DTL の収束電磁石の配管のコスト減案について

2003.5.18 リニアック全体設計 加藤隆夫

図1 Constant phase advance focus の場合の rms エミッタンスの変化例。

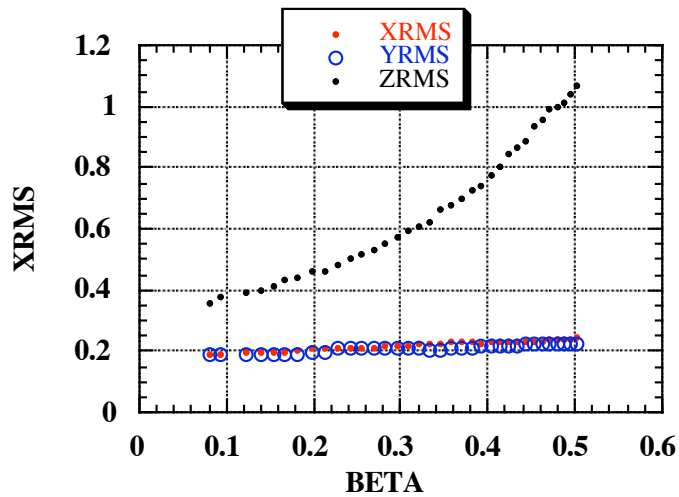
1. 横収束力の変化により、空間電荷効果及び縦収束力の兼ね合いで、横のエミッタンス増加が変化する。図 1、2 参照。
2. 横収束力と縦収束力の比が変わる事により、縦のエミッタンス増加をコントロールできる。図 1、2 参照。
3. SDTL 入射時の縦マッチングのノブは、設定されていないが、DTL 横収束力を変化させると、エミッタンス増加の変化があり、少しのノブとなる。
4. DTL 部分の横収束力範囲を狭めると、後段の加速における自由度も、相応に狭まる事になる。

横の収束力だけに注目すれば、DTL 内で位相進み 60 度を保つ収束方法は、エミッタンス増加を押さえる傾向が強く、一般的に推奨できる方法と思われる。位相進みを弱める事は、収束力の低下を意味しているので、注意を怠ると大きなエミッタンス増加につながる可能性を持っている（図 1、2 参照）。

本案はリニアックの基本的な性能を制約して、リニアックに求められている加速管仕様及びビーム仕様の達成を難しくするので、採用しない事が適切である。

図3 DTQ の励磁デューティと DTQ 冷却水の温度上昇との関係。ピーク電流 750 A。パルス励磁。3-MeV 用 DT。真空タンク中で励磁。冷却水量は 1.5 – 2 L/min.

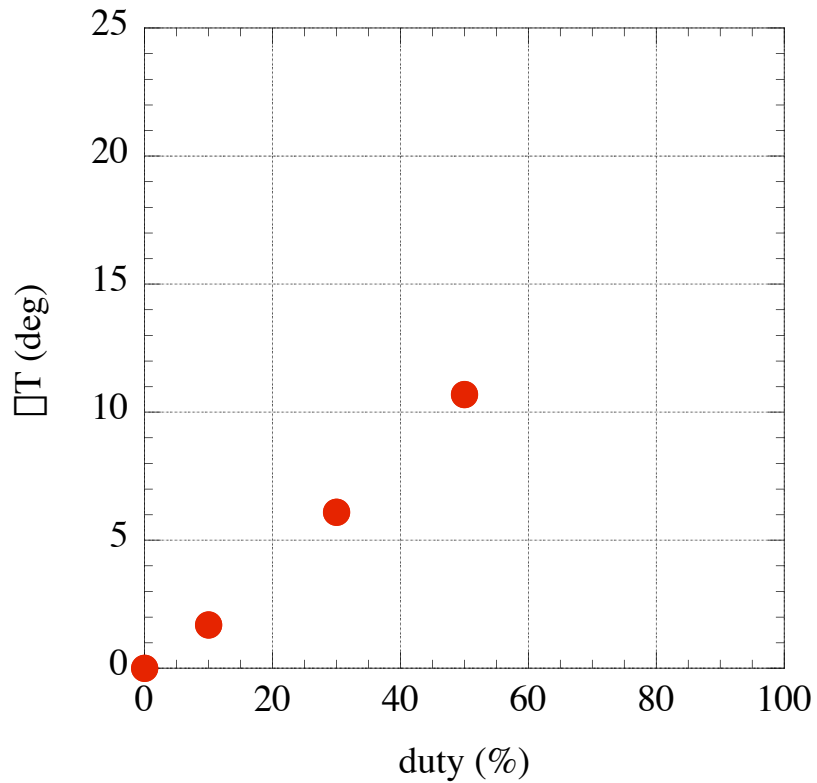
更に、熱に起因する DT ステムの変位量は、当初考慮した問題であった。図 3 に示すのは、四極磁石の励磁電流のデューティを変化させた時の、DTQ 冷却水の温度上昇である。これは 1998 年 6 月のテストタンクの真空中で低エネルギー用ドリフトチューブの中の DTQ をパルス励磁した時の測定結果である (by 吉野)。デューティが 100% になれば、水温上昇は 20 度以上となる。パルス運転時に 7 度、直流運転時に 20 度の温度上昇とすれば、単純計算では、ステムの伸びは、27 ミクロンと 92 ミクロンとなる。DTQ 整列精度は 50 ミクロンを目指しているなので、デューティ 100% の伸びは看過できない量である。この場合、細かな調整ノブとしては、水の流量が考えられる。今回の DTQ の製法の短所のひとつは、その内部を水により冷却するコイルの肉厚が十分に厚いわけではないという問題である。水の流れにより、内面の銅は削られていくが、削られる割合は、流速に大きく依存する。長期運転を

参考図：横軸＝端面の周方向の角度、縦軸＝変形量（ミクロン）

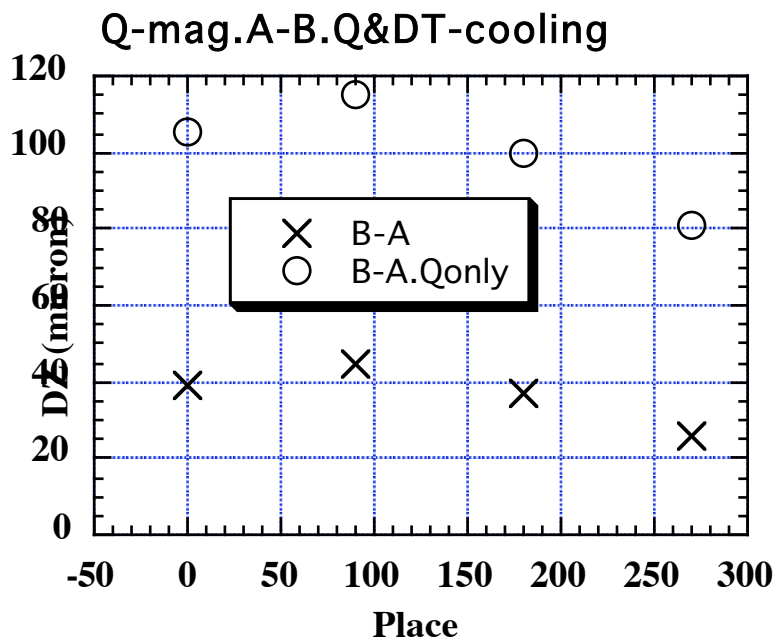
ホロコン磁石の端面の全変形量(B一面変形量+A一面変形量)を図に示す。丸印は磁石のみに通水の時。この場合には、DT全体の温度上昇が起り、変形は大きい。×印はDTにも通水した場合。DT表面の温度測定の結果より、DTの円周面の温度上昇は小さいが、端面の温度上昇は大きく、また4回対称の構造を持っている事から、磁石との接触が熱源及び歪み源である事がわかる。

従って、熱と同時に磁石の歪みが、外側のDTに与える影響を小さくする事が重要であるが、これは、磁石の収納法とも関連している。
